これまでの有識者委員会等要旨・意見 および対応状況と回答

平成27年6月17日

国土交通省 北陸地方整備局

金沢河川国道事務所

平成25年7月出水における鍋谷川合流点付近水位ハイドロ

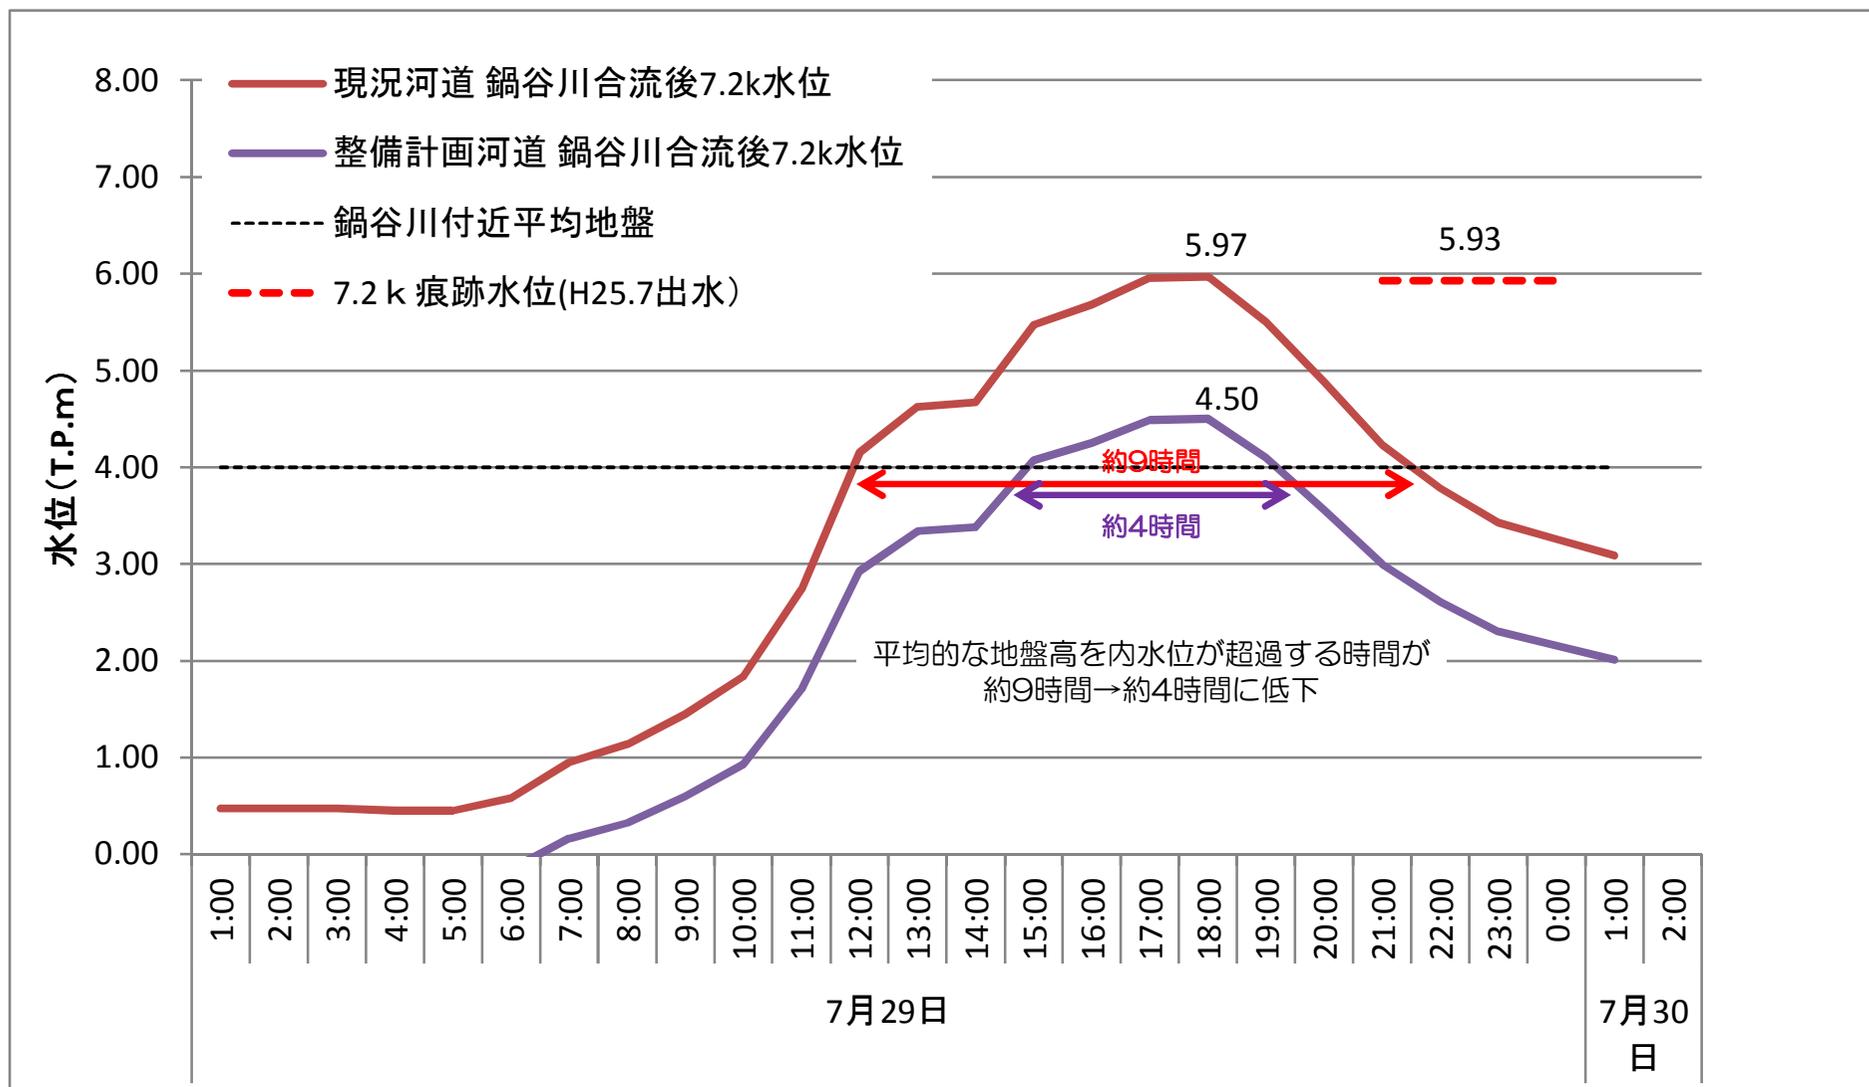
意見	事務局の回答、対応	備考(原案参照ページ)
<p>第1回、第2回委員会での指摘事項のうち、本日説明がなかった項目について、次回第3回委員会で説明いただけるとの理解で良いか。河川整備計画（案）の方向性が最良案であるという比較を第3回に示していただけるのか。例えば、既設赤瀬ダム以外の施設による調節効果等の比較検討結果は提示していただけるか。また、支川流量の増が圧迫感を与えているとの過去の意見もあるが、各支川の流量がどの程度で、拡幅による対応や、赤瀬ダムの対応も含め、次回説明を受けたい。</p>	<p>治水対策の比較案については第3回委員会時に説明します。支川は県管理区間であり、原案では記載いたしません。</p>	<p>本資料（4）で回答いたします。</p>
<p>P8では、5kより上流では計画高水位を超えるため、P15で水位を下げる案を提示している。平成8年以降、下流から引堤を行い治水安全度が向上している成果があるので、これを10年前、15年前どうであったか、段階的に示せば、拡幅の効果が上がっていると説明できるのではないか。段階毎の水位を示してほしい。</p>	<p>第3回委員会で説明します。</p>	<p>本資料（2）で回答いたします。</p>
<ul style="list-style-type: none"> ・支川の八丁川、鍋谷川は、本川の水位が低下することにより、内水排除効果が見込めるが、効果を示して欲しい。地域にとって身近でわかりやすいのではないか。県との調整があるとは思いますが、検討いただきたい。 ・支川の効果は地域の人を感じられる便益となるのではないか。 ・支川水位は県でも検討してもらうことになるかもしれない。県との連携が必要である。 	<p>河川改修による支川水位低下（内水軽減）効果について、第3回委員会で説明します。</p>	<p>本資料（3）で回答いたします。</p>

- 梯川の主要支川である鍋谷川では、本川既往最高水位を記録した平成25年7月出水において約9時間程度、堤内地盤高を上回る水位が発生していたと推定
- 河川整備計画（原案）の河道整備より、平成25年7月出水の合流点付近の水位は約1.5m程度低下し、堤内地盤高を上回る時間は、9時間程度から4時間程度に短縮されると推定

河川整備計画目標流量

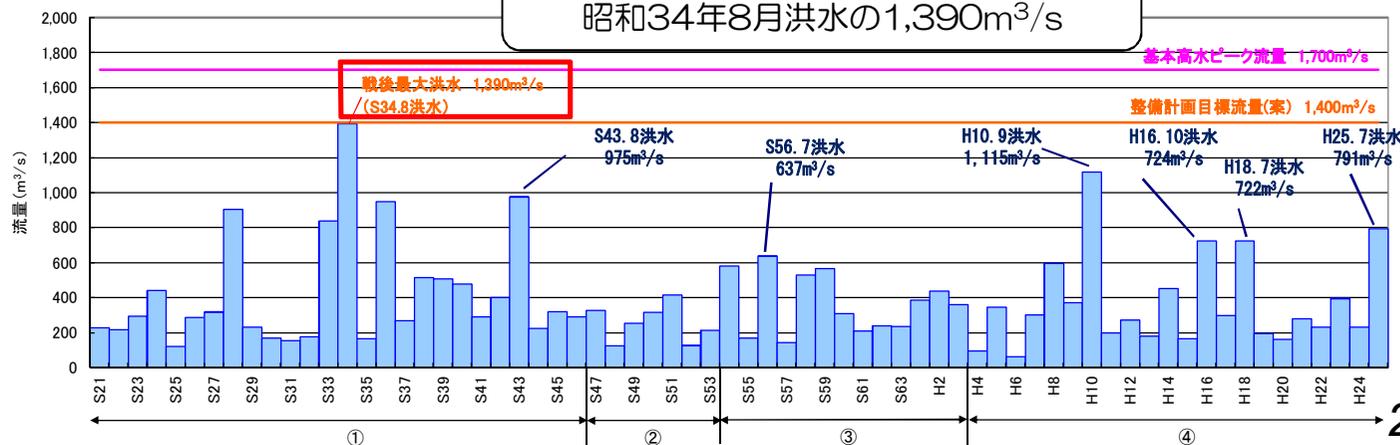
意見	事務局の回答、対応	備考(原案参照ページ)
河川整備基本方針では治水、利水、環境の3つの柱があるが、今回の資料では治水が主となっている。利水、環境面についても治水と合わせて具体化すること。	治水、利水、環境について目標、実施事項について原案に記載します。	原案p56-78
今後、河川整備計画策定の過程で示される整備のメニューについては、1つに絞らずに自由に考えることができるよう、複数案を並べることが必要である。	河川整備計画の目標流量について設定しました。その目標流量に対して、洪水調節施設として既設の赤瀬ダムの洪水調節を踏まえ、適用可能な案を抽出し、治水上の課題、社会的影響、経済性の観点から、比較検討を行った結果を提示いたしますので、ご審議をお願いいたします。	原案p56 本資料(4)で回答いたします。

河川整備計画における目標流量の考え方

③河川整備計画の目標流量:

①で選定した昭和34年8月洪水の小松大橋基準地点のピーク流量を河川整備計画の目標流量とする

→小松大橋基準地点 1,390m³/s ≒ 1,400m³/s
